Toets op rapport verkenning banenstelsel Schiphol

Effecten geluid en capaciteit

Opdrachtgever	:	Ministerie van Infrastructuur en Waterstaat
Auteur(s)	:	
Controle door	:	
Datum	:	1 december 2020
Ons kenmerk	:	i&w200802rap
Versie	:	Definitief
Opgesteld door	:	AdecS Airinfra Consultants BV en MovingDot BV
Adres ADECS	:	WTC Den Haag Toren C 8 ^e etage Prinses Beatrixlaan 542 2595 BM Den Haag
Telefoon ADECS	:	+31 (0)85 00 711 00
Adres MovingDot	:	Antareslaan 43 2132 JE Hoofddorp
Telefoon MovingDot	:	+31 (0)88 668 3000
E-mails	:	info@airinfra.eu / info@movingdot.nl
Websites	:	www.airinfra.eu / www.movingdot.nl
KvK nr. ADECS	:	54629179
KvK nr. MovingDot	:	34387249

Figuur 2 Huidig banenstelsel met verlengde Oostbaan (5PO en 5PO-Start).

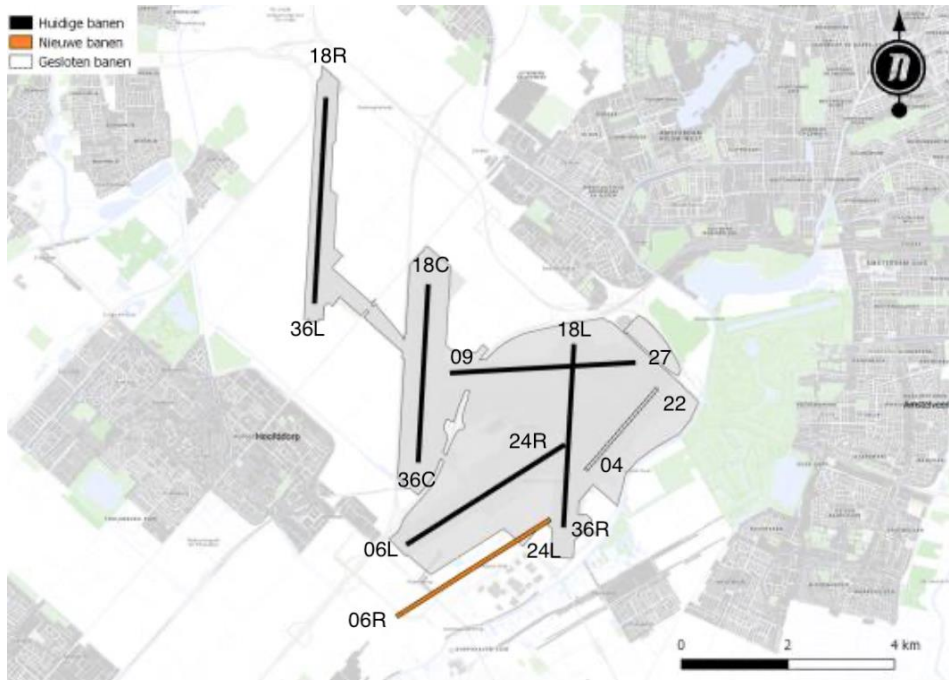
Aanname:	Starten op de verlengde Oostbaan als tweede baan naast 24 wordt haalbaar geacht. Deze combinatie maakt onderdeel uit van de RMO's. Landen op de verlengde Oostbaan als tweede baan naast de Kaagbaan geeft convergerend baangebruik, met minder dan 3NM separatie. De haalbaarheid van deze combinatie is niet heel waarschijnlijk, maar niet onmogelijk.
Effect:	<i>Groot</i>
Plausibel:	<i>Onvoldoende</i>

1. Landingscapaciteit: de benadering van de landingsconfiguraties L06+36R en L06+04 is niet consistent. Analoog aan landingscombinatie 06+36R zou ook voor 06+04 zichtlimieten van 5000 m en 2001ft wolkenbasis verwacht worden, dit is stringenter dan opgenomen in de tabellen in de toets. Stringentere condities betekent dat er sneller naar een volgende combinatie in de preferentie overgeschakeld zal moeten worden.

2. Startcapaciteit: voor S24+22 is een capaciteit van 37 vluchten per baan per uur gegeven. Dit lijkt niet plausibel en te hoog ingeschat. Deze capaciteit is alleen haalbaar als er voldoende spreiding van het verkeer over de vertrekroutes zit. Op basis van afbeeldingen en beschrijvingen in de verkenning constateren wij dat er geen separate vertekroute naar het oosten (sector 2) is gedefinieerd die eerder afsplitst van de overige vertekroutes. Hierdoor ontstaat een lang gezamenlijk traject, wat een negatief effect heeft op capaciteit. Verkeer naar het oosten (sector 2) "rechtsom" sturen (vanuit baan 24), helpt hierbij niet omdat dit verkeer het landend verkeer tegenkomt, opnieuw met negatieve impact op capaciteit. NB: dit effect geldt voor alle nieuw ontworpen vertekroutes naar het zuidoosten, ook voor andere scenario's.

3. Het is onduidelijk waarom bij starten 24+22 alleen bij 5000m/2001ft kan plaatsvinden. Dit is niet consistent met de filosofie voor landingen. We verwachten hier dezelfde eisen voor zicht en wolkenbasis als bij de landingscombinatie 24+18L. Dit is minder stringenter dan opgenomen in de tabellen in de toets.

Wij beoordelen de meteorologische limieten en de capaciteiten van RMO's waarbij gebruik gemaakt wordt van baan 24 en de verlengde Oostbaan als niet plausibel.
